参考資料2：策定時の基本構想に基づく特定事業等の実施状況に係る評価 (地区別)詳細

付属資料 1. 新大阪地区交通バリアフリー基本構想変更の検討の経緯

付属資料 3.新大阪地区ワークショップ等における主な意見と対応状況

図1 乗り換え経路や移動経路上の誘導用ブロック敷設位置の見直しや追加について

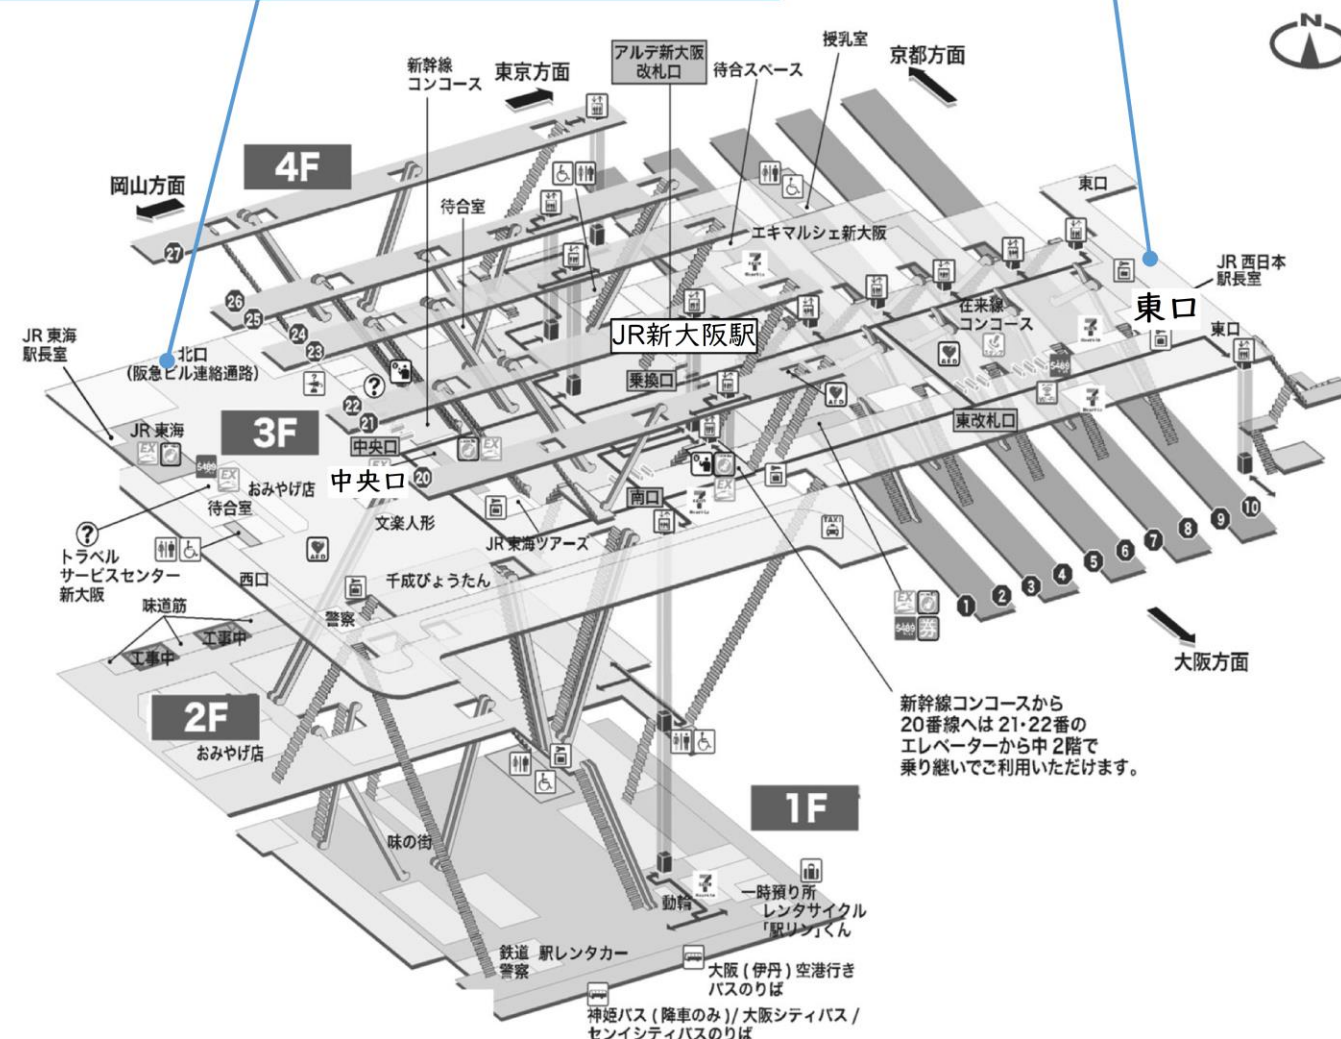
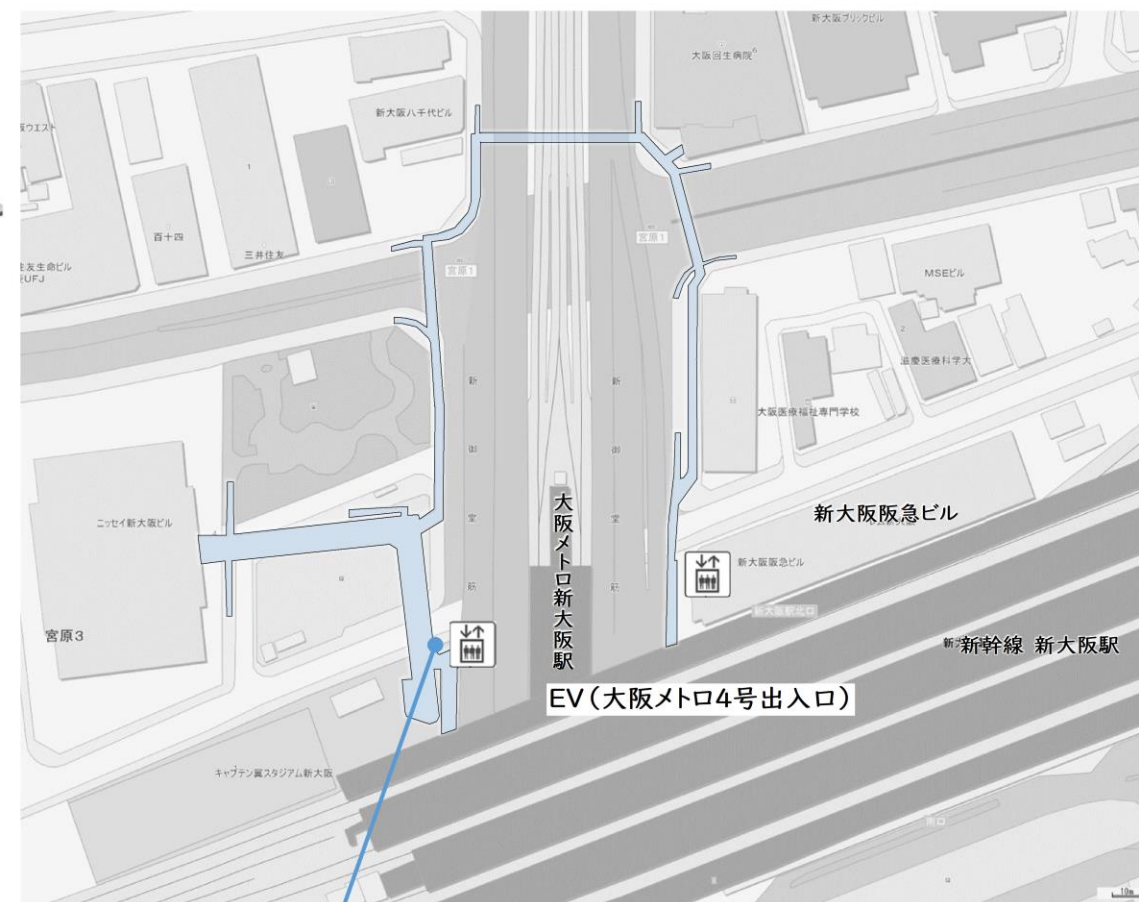
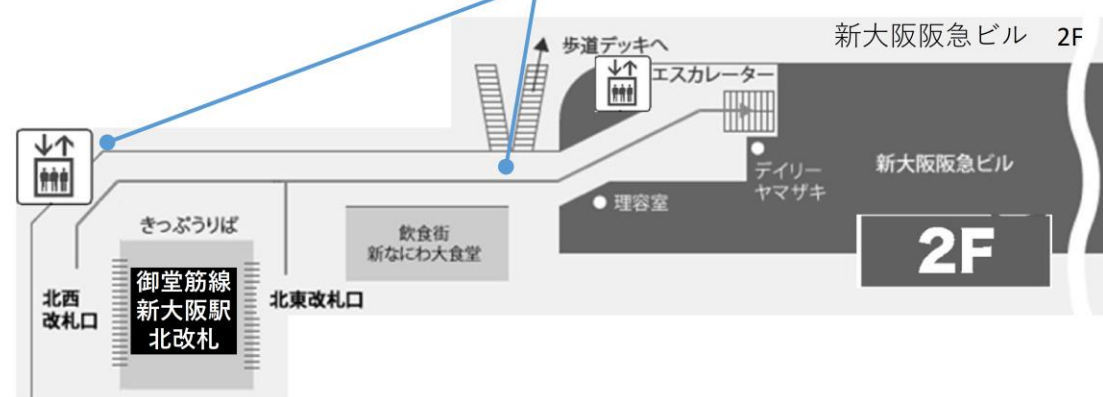
○JR中央口～新大阪阪急ビルの点字ブロックが途中でステンレスに変わり途切れている。(ステンレス点字は雨水ですべる。)

○JR東口2階の点字ブロックが摩耗してなくなっている。

○点字ブロックについて、最後に警告ブロックがなく途切れてしまうところがある。点字ブロックを繋げ、終着点は警告ブロックにして欲しい。(場所:大阪メトロ御堂筋線北口改札へのエレベーター手前、大阪メトロ御堂筋線北口改札へのエレベーター前)

○大阪メトロ4号出入口付近EVからデッキに出たところに誘導ブロックがないため、新大阪北口デッキと繋がっていない。

図2-1 乗り換え経路や移動経路、デッキ等を含めた垂直移動経路のわかりやすい案内について【地上】

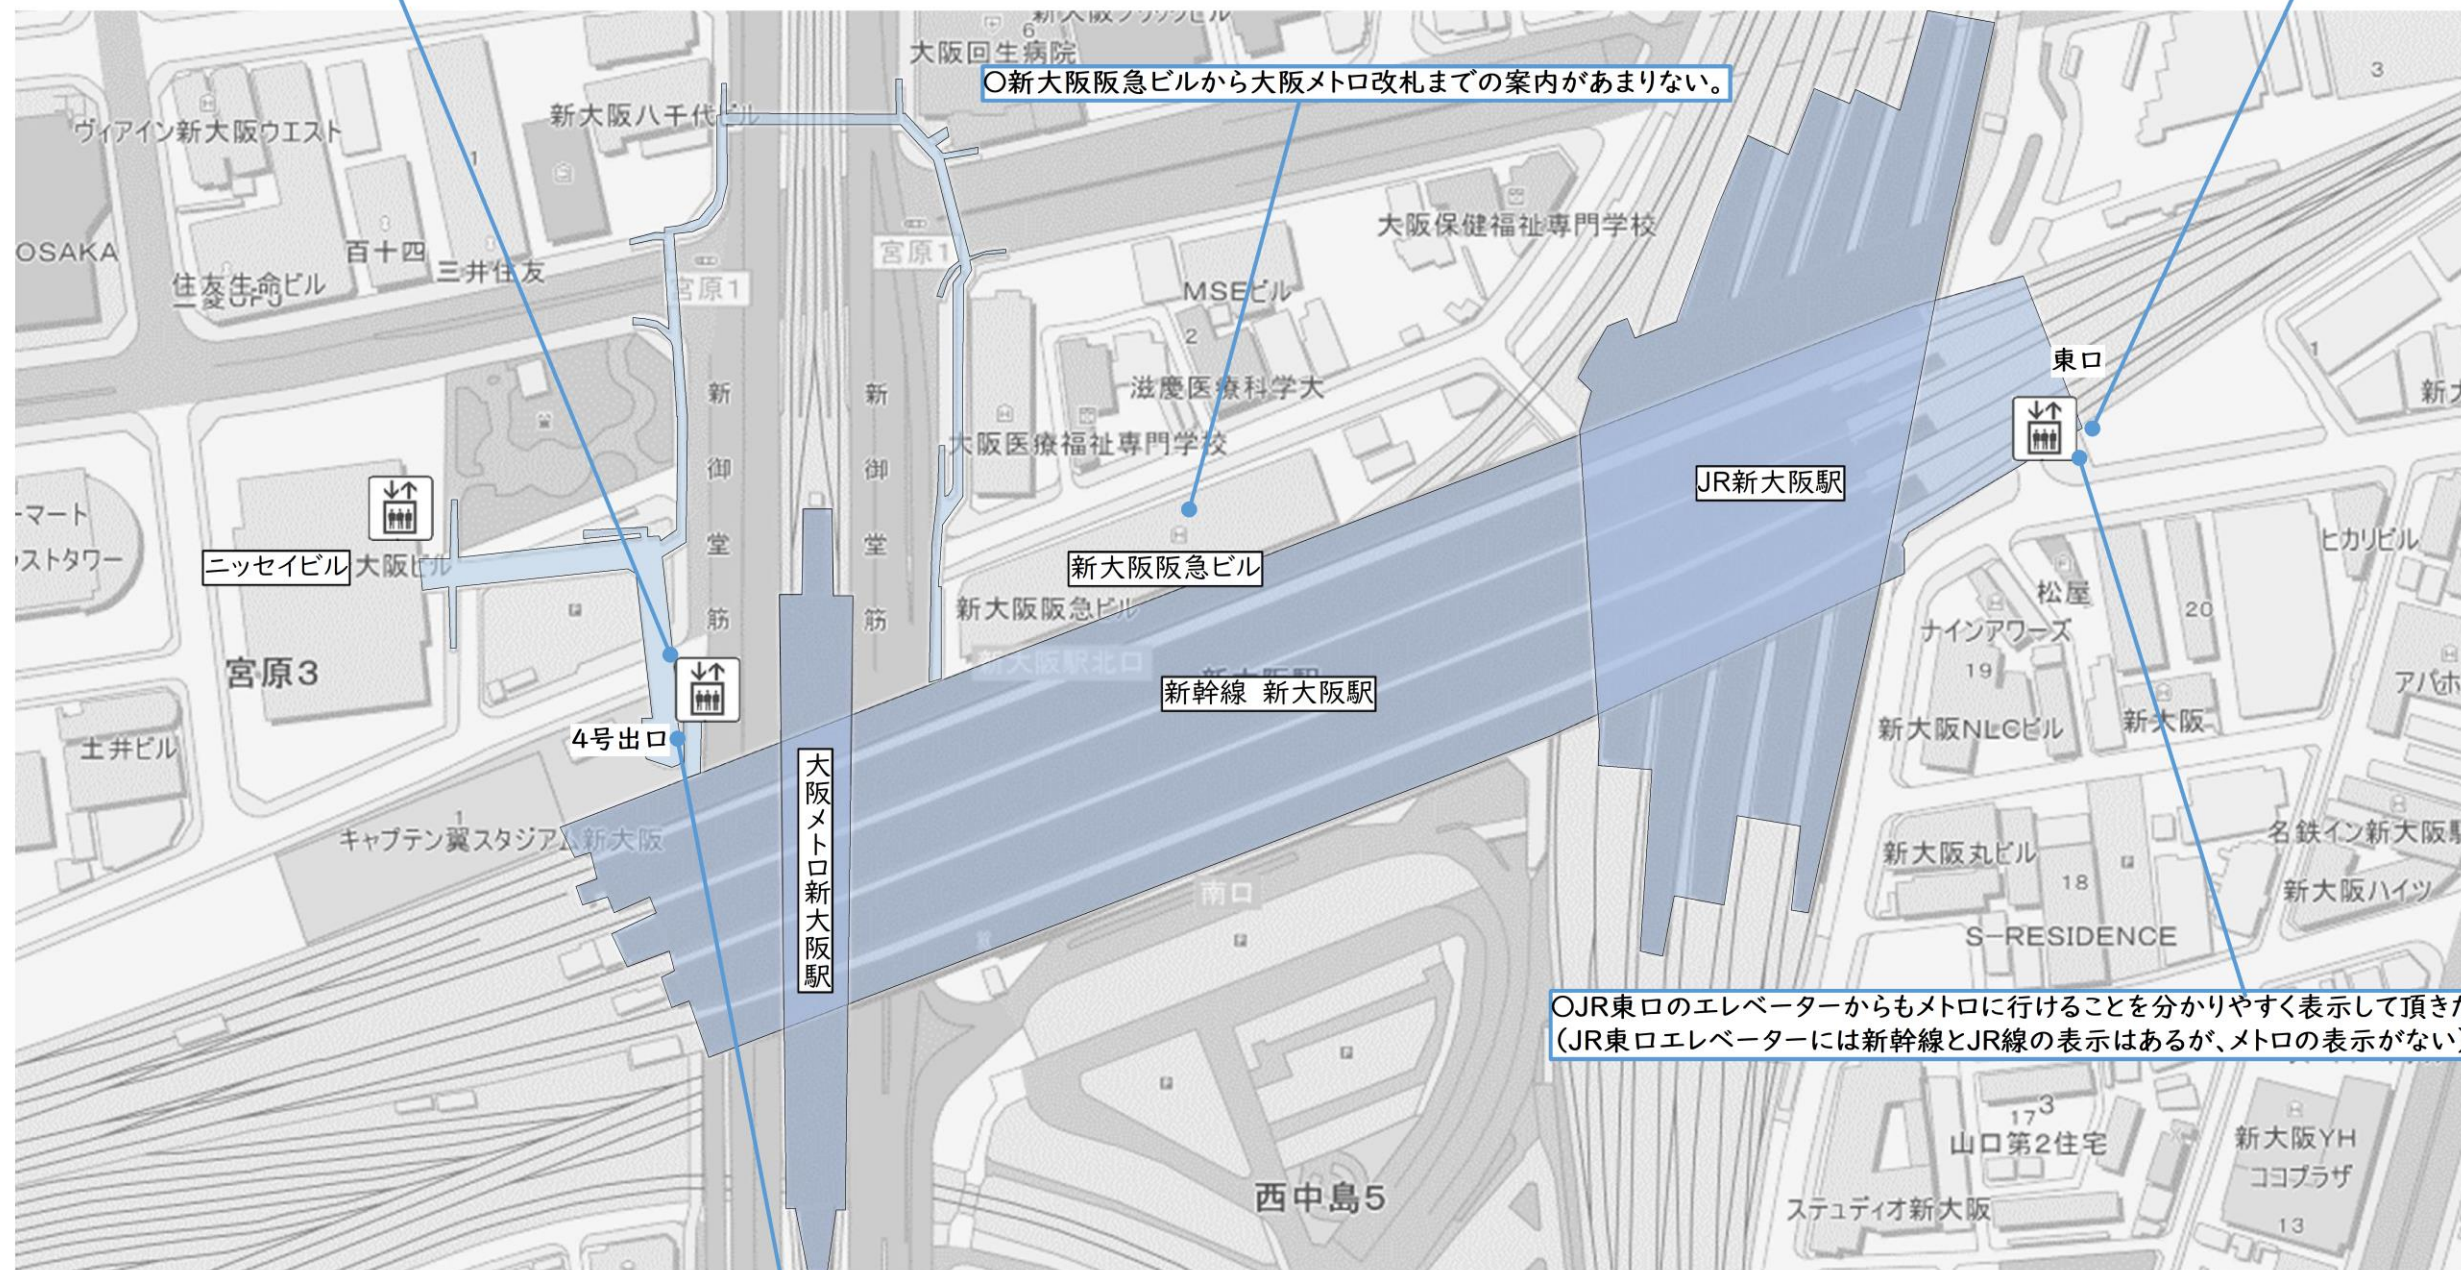
○大阪メトロ北側の地上エレベーターは主経路から外れており、また主経路上に表示がまったくないため気が付かない。主要な道路（生活関連経路）を歩いていて自然にすぐに駅の乗り口（エレベーターの位置）が分かるような表示をすべきである。

○JR東口階段やエレベーターは奥にあって分かりにくく、地上から見つけにくいので、誘導鈴があると分かりやすい。（地上階に「〇〇行きEVはこちらです」という音声案内や、地上階の入口（階段含める）に「東口です」という音声案内等）

○新大阪阪急ビルから大阪メトロ改札までの案内がありません。

○JR東口のエレベーターからもメトロに行けることを分かりやすく表示して頂きたい。（JR東口エレベーターには新幹線とJR線の表示はあるが、メトロの表示がない）

大阪メトロ北側のエレベーターからもJR（在来線・新幹線）に行けることを分かりやすく表示して頂きたい。

図2-2 乗り換え経路や移動経路、デッキ等を含めた垂直移動経路のわかりやすい案内について【JR新大阪駅・大阪Metro新大阪駅】

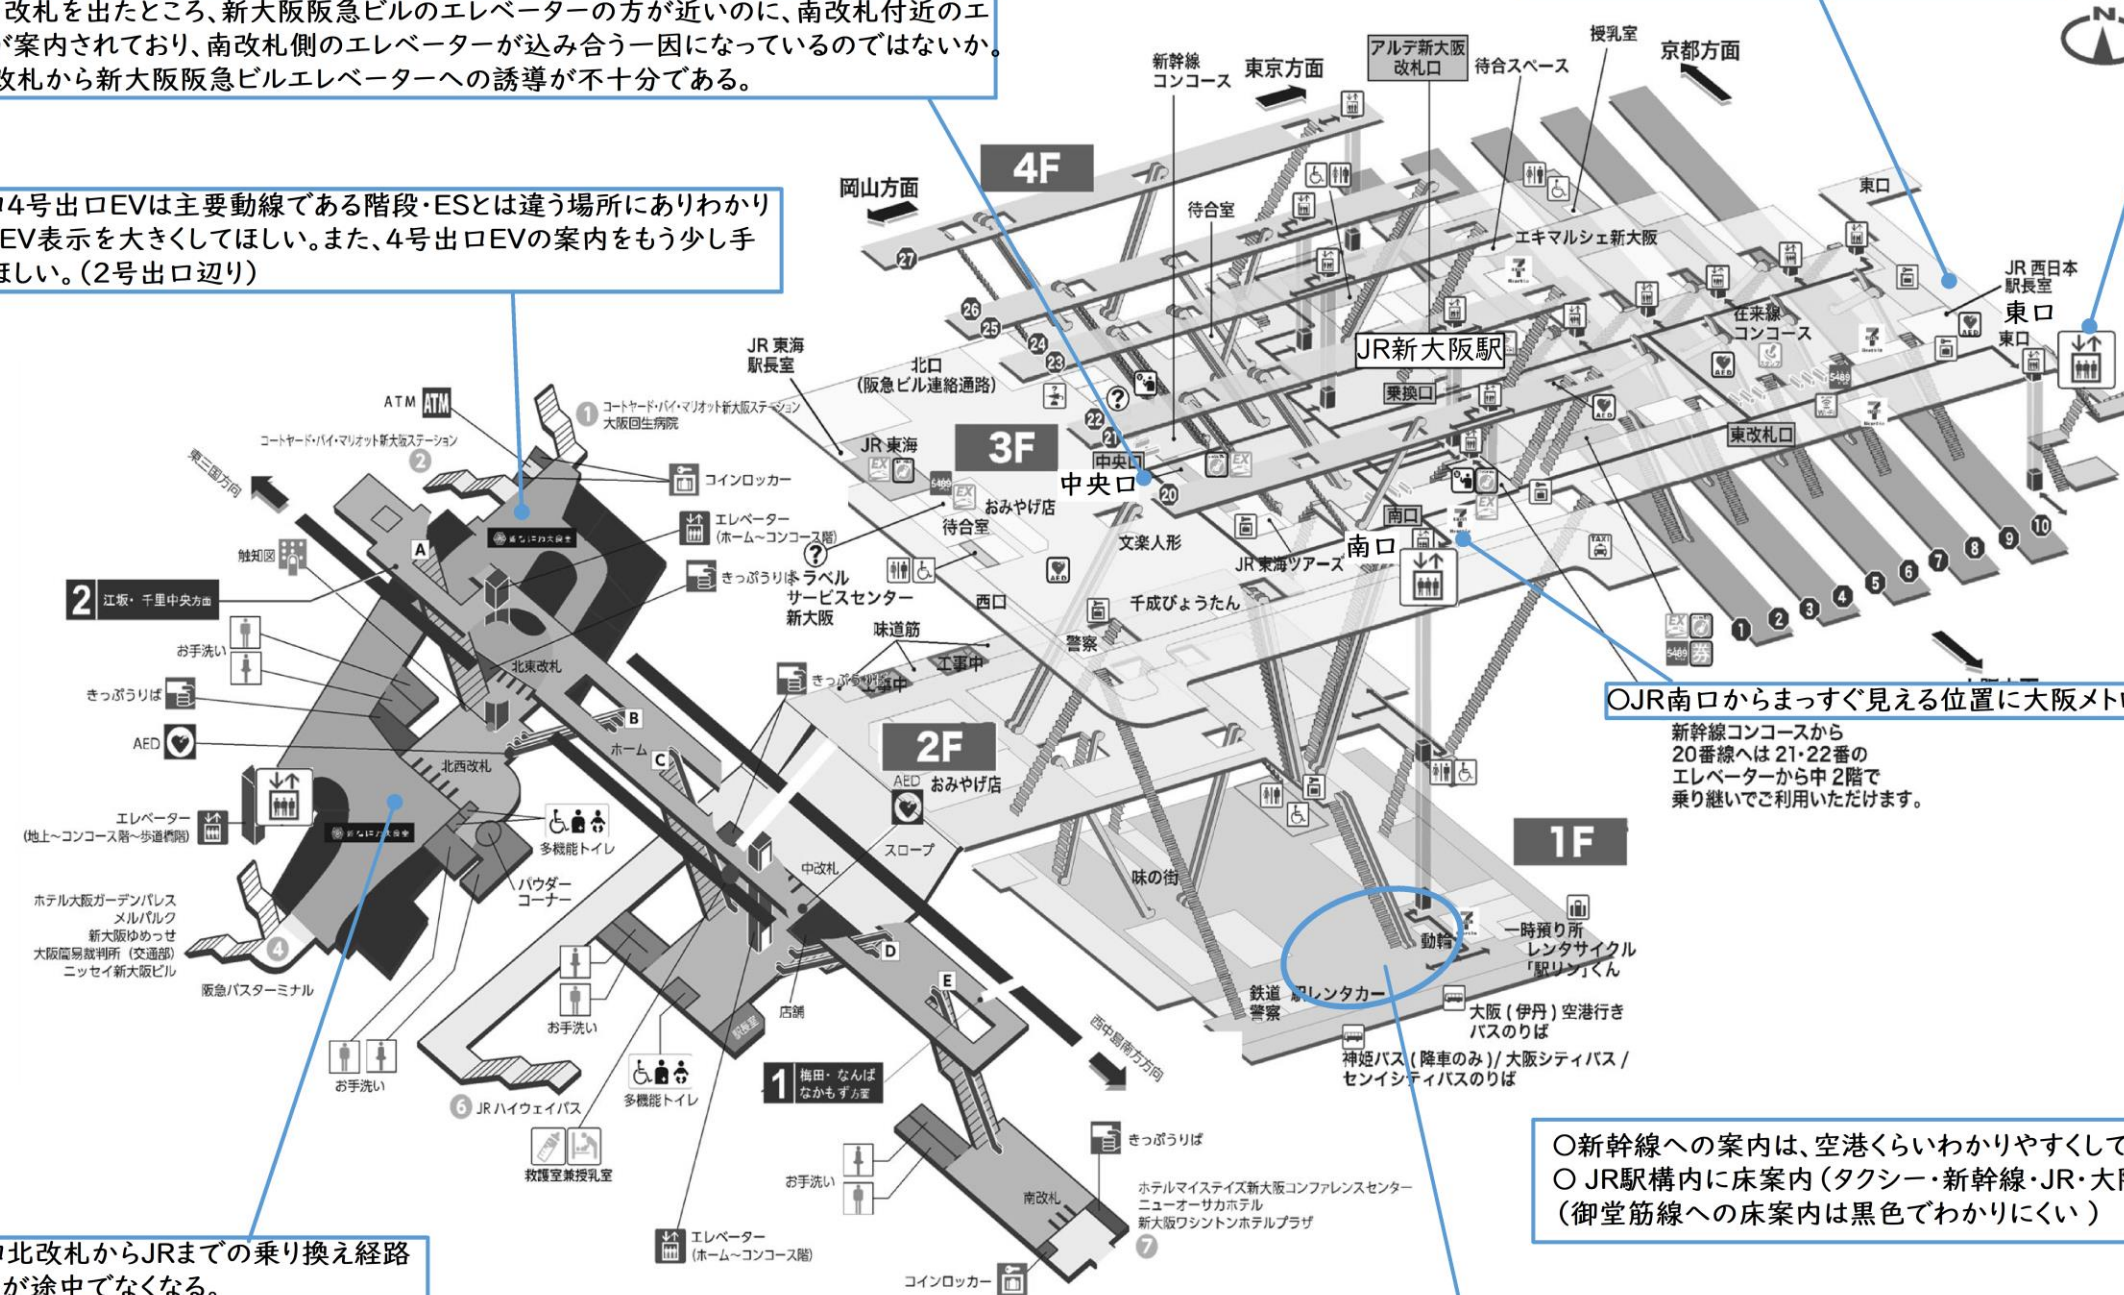
○JR中央口改札を出たところ、新大阪阪急ビルのエレベーターの方が近いのに、南改札付近のエレベーターが案内されており、南改札側のエレベーターが込み合う一因になっているのではないかと、中央改札から新大阪阪急ビルエレベーターへの誘導が不十分である。

○大阪Metro4号出口EVは主要動線である階段・ESとは違う場所にありわかりにくいいため、EV表示を大きくしてほしい。また、4号出口EVの案内をもう少し手前からしてほしい。(2号出口辺り)

○JR東口エレベーターは、構内からは分かりにくい場所に設置されているため、“東口EV”という表示をつけるなど案内を分かりやすくしてほしい。

○JR東口からJR在来線・新幹線、大阪Metro改札までの案内表示をしてほしい。

○JR南口からまっすぐ見える位置に大阪Metroへの案内をつけてほしい。
新幹線コンコースから20番線へは21・22番のエレベーターから中2階で乗り継いでご利用いただけます。

○新幹線への案内は、空港くらいわかりやすくしてほしい。
○JR駅構内に床案内(タクシー・新幹線・JR・大阪Metro)をつけてほしい。
(御堂筋線への床案内は黒色でわかりにくい)

○大阪Metro北改札からJRまでの乗り換え経路の案内表示が途中でなくなる。

○南側広場に面するJR正面玄関地上部について、階段とエスカレーターが主経路になっており、エレベーターの場所が分かりにくいので、階段付近や飲食店付近等に、エレベーターがどこにあるのか、所在をすぐにわかるようにすべき。また、JR在来線だけでなく、新幹線、大阪Metroへの案内表示も合わせてほしい。
